Hnoðraholt. Þorrasalir 37 Breytt deiliskipulag

Umsögn

Umsögn 1.1

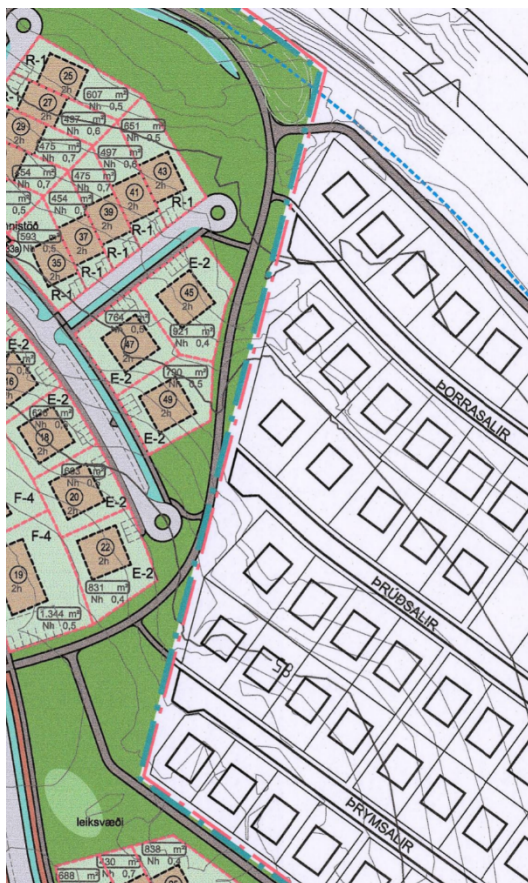
Skipulagsnefnd gerir athugasemd við að opið grænt svæði sé skert og minnir á að litið er um opin svæði í deiliskipulagi Hnoðrahólts og Smalahólts í Kópavogi.

Skipulagsnefnd bendir á að þau opnu grænu svæði sem deiliskipulagið getur um eru Garðabæjarmegin sveitafélagsmarka og þessu hefur verið gætt í tillögu að deiliskipulagi Hnoðrahólts norður sem nú er í auglýsingu að græn svæði séu milli núverandi byggðar í

Kópavogi og hinnar nýju byggðar Garðabæjarmegin. Því er eðlilegt að Kópavogur sjái til þess að þau fáu svæði sem eru opin Kópavogsmegin séu óskert.

Í athugasemd bæjaryfirvalda Garðabæjar dags. 1. júní 2021 er vísað til fyrri athugasemda dags. 7. september 2020 sem gerðar voru við erindi lóðarhafa frá 2020 og samþykkt var í sveitarstjórn 13. október 2020 sem fjallaði um stækkun lóðar, stækkun byggingarreitar og aukið byggingarmagn.

Fyrri athugasemd skipulagsnefndar Garðabæjar fjallar um skerðingu á opnu svæði og telur nefndin að Kópavogur sjái til þess að þau fáu svæði sem eru opin Kópavogsmegin séu óskert.

Skipulagsdeild Kópavogs mun í þessari umsögn aðeins fjalla um þá breytingu á deiliskipulagi sem viðkemur stækkun á byggingarreit um í allt 55 m² enda hefur stækkun á lóð þegar verið samþykkt í deiliskipulagsbreytingu frá október 2020 með vísan í umsögn skipulagsdeildar Kópavogs dags. 14. september 2020.

Það er mat skipulagsdeildar að athugasemd bæjaryfirvalda Garðabæjar sem höfðar til fyrra erindi lóðarhafa frá 2020 um stækkun lóðar gefi ekki tilefni til að hafna óskum lóðarhafa Þorrasala 37 um að breyta byggingarreit og auka byggingarmagn um 55 m² þar sem byggingarreitur er ekki að koma nær núverandi lóðarmörkum.

Þá bendir skipulagsdeild á að auka megi grænt yfirbragð opna svæðisins á sveitarfélagsmörkum með því að sveitarfélögin Kópavogur og Garðabær sameinist um gerð göngustígar á milli deiliskipulagssvæðis Hnoðrahólts og fyrirhugaðrar íbúðarbyggðar Garðabæjar í Hnoðraholti. sjá teikningu hér að neðan.

Breytt deiliskipulag Þorrasala 37. Útlit til norðvesturs mkv. 1 : 500

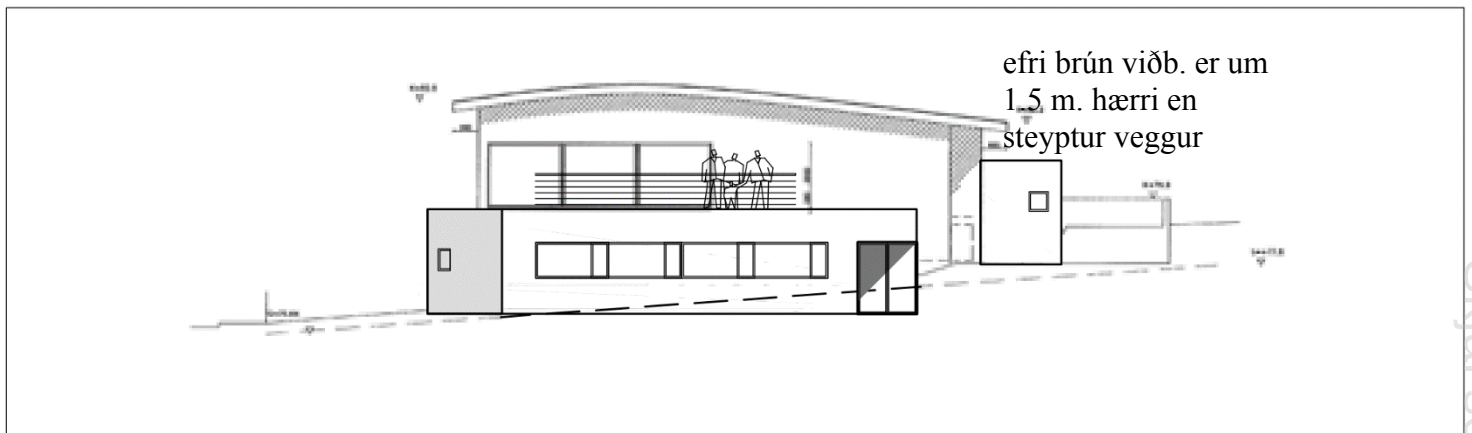
Þar segir í annarri málsgrein „Áfram er gert ráð fyrir þakverönd ofan á hluta viðbyggingar“. Við gerum athugasemd við að ekki er tilgreint hvort þessi þakverönd snúi til vesturs eð suðurs.

Við áttum fund með Arkþing arkitektum til að fá betri útskýringar á viðbyggingunni og fegnum skýr svör frá þeim að þakveröndin yrði einungis á vesturhlið, jafnframt að viðbyggingin sem myndi snúa að okkar eign yrði aldrei hærri en núverandi steypur veggur.

Við óskum eftir að þetta verði staðfest af skipulagsráði Kópavogsbæjar og að við fáum loka teikningar af viðbyggingu til suðurs.

Eftir að hafa fengið ýtarlegri hönnunargögn frá Arkþing arkitektum getur skipulagsdeild staðfest að þakverönd verður aðeins á vesturhlið húss, snýr í norðvestur og veldur óverulegum umhverfisáhrifum fyrir lóðarhafa að Þrúðsölum 18. Skipulagsdeild bendir á að viðbygging sem er framlenging af eldhúsi er hærri en núverandi steypur veggur og kemur það skýrt fram á grenndarkynntum gögnum. (fylgiskj. 4)

Þar sem umrædd viðbygging er staðsett 2 metra frá suðvesturhorni samþykktar byggingarreitar er það mat skipulagsdeildar að viðbyggingin valdi ekki útsýnisskerðingu. (fylgiskj. 5 og 6)
